2021年2月17日

原子力エネルギー協議会
BWR事業者

未適合炉における使用済燃料貯蔵槽に係る ERSSへの伝送項目について

2020年11月17日の面談（BWRの未適合炉における緊急時対策支援システム（ERSS）への使用済燃料貯蔵槽に関する項目の選定について）時に頂いた以下のコメントについて、事業者の考え方を整理したため、ご意見を頂きたい。

エリアモニタ指示値の補足的な用途での活用イメージ (志賀原子力発電所の例)

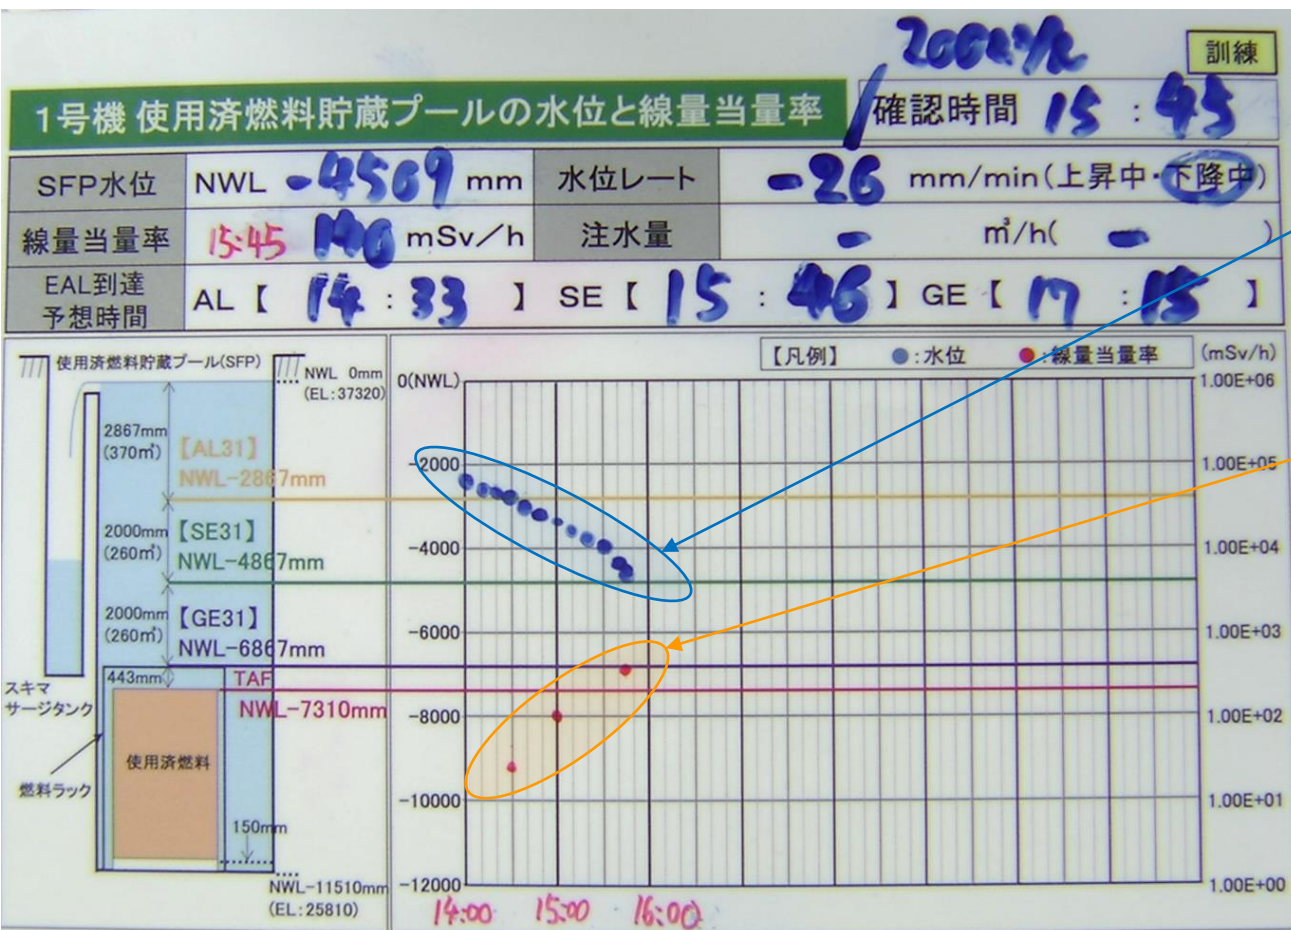
未適合炉の使用済燃料貯蔵槽に係る伝送項目として、再稼働時期が未定等の理由から、長期間にわたりエリアモニタを選択するのであれば、技術的根拠、体制、手順、資機材を明確にし説明すること

- 上記①に加え、エリアモニタ指示値をE A L判断に関する情報の充実のための補足的な用途で活用する

**エリアモニタ指示値から下記
認知が可能 (3項参照)**

- ・エリアモニタ指示値が「上昇傾向継続」ならSE31の蓋然性が高い
- ・「下降傾向に転じた」ならSE31回避の蓋然性が高い
